新竹縣政府工程查核代表照片表

工程名稱：111 年度新竹縣公設民營松柏托嬰中心修繕工程

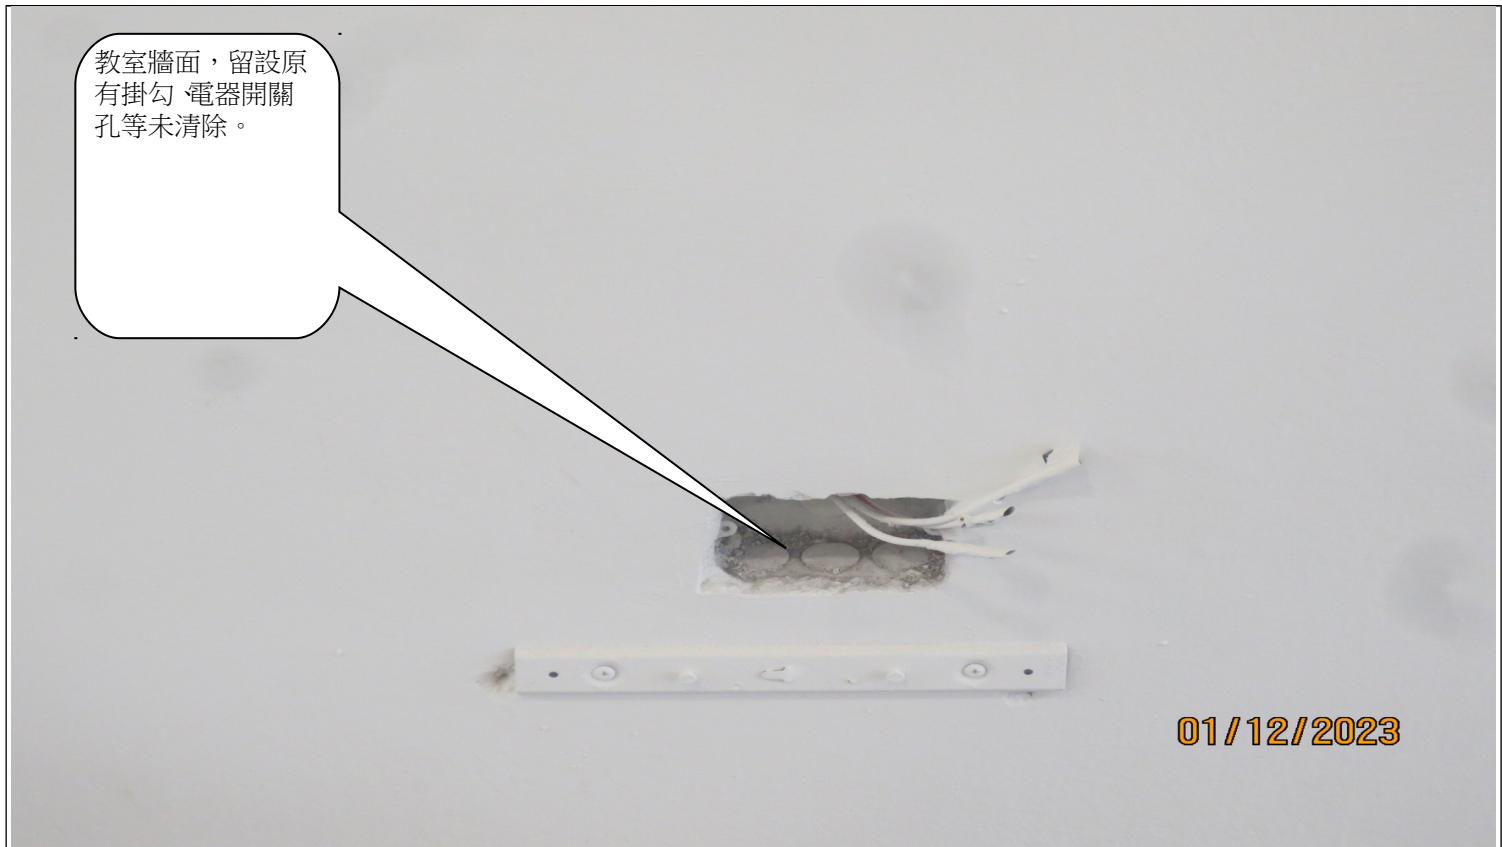
管線鋪設不當，影響美觀。(教室牆壁，留設冷氣機冷媒管、電線未整理固定)

說明	管線鋪設不當，影響美觀。(教室牆壁，留設冷氣機冷媒管、電線未整理固定)

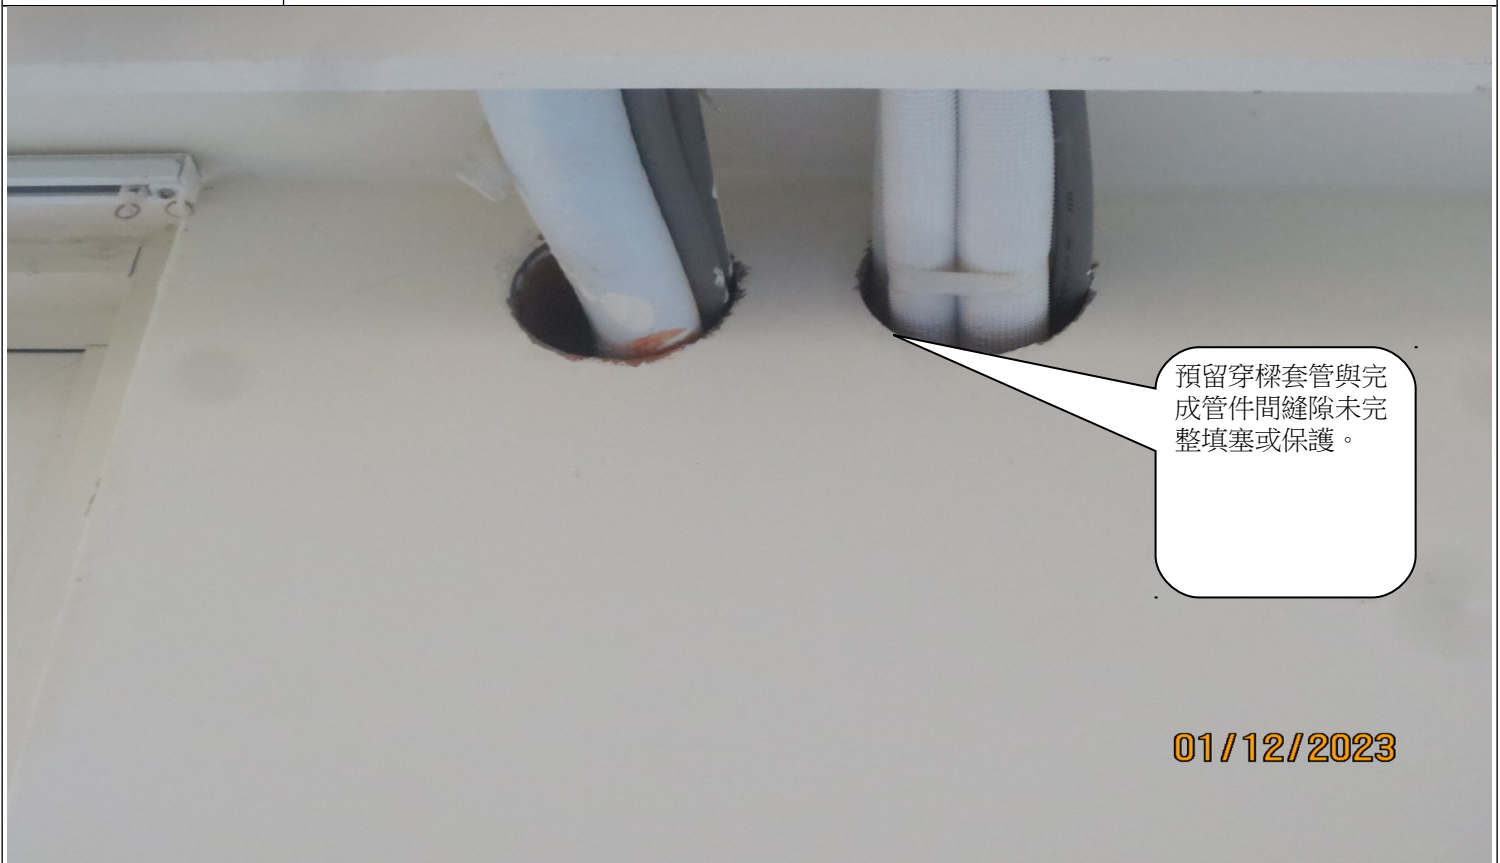
工程告示牌全銜沒有英文翻譯、專任工程人員缺行動電話、Q R Coad 不符需求，標準只有一個。
